Norma 4000/5000

Addendum

This addendum gives the feature differences between the Norma 4000 and the Norma 4000CN. Use this in conjunction with the Norma 4000/5000 Operators Manual.

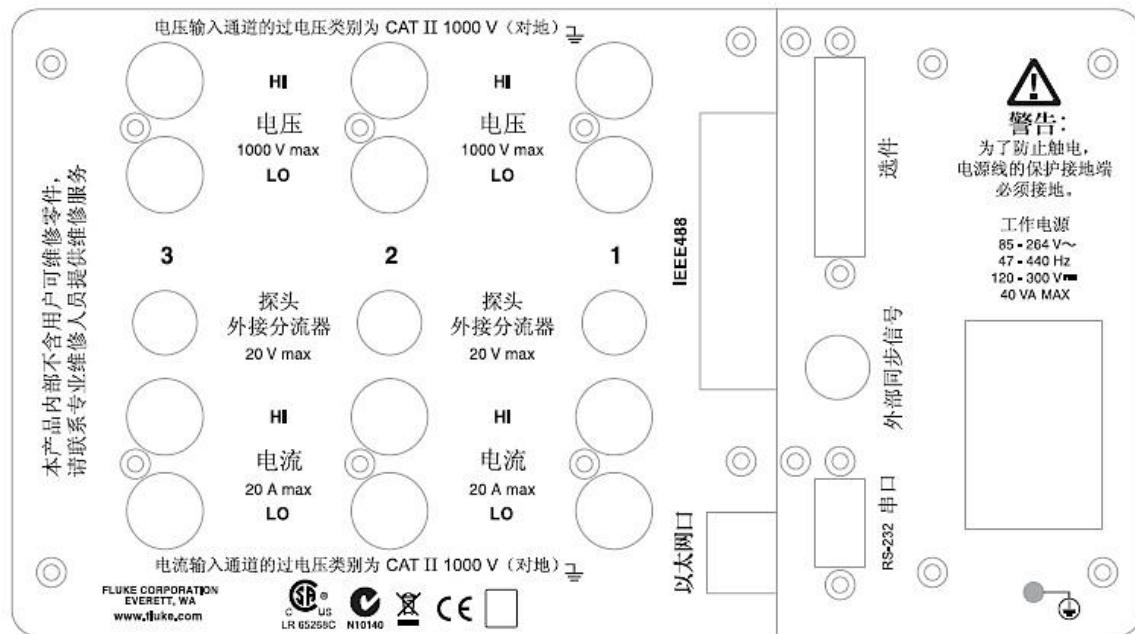
原手册页数 3-3, 使用NORMA 4000CN的客户请参考以下“接线端
(背面) ”示意图替换原示意图：
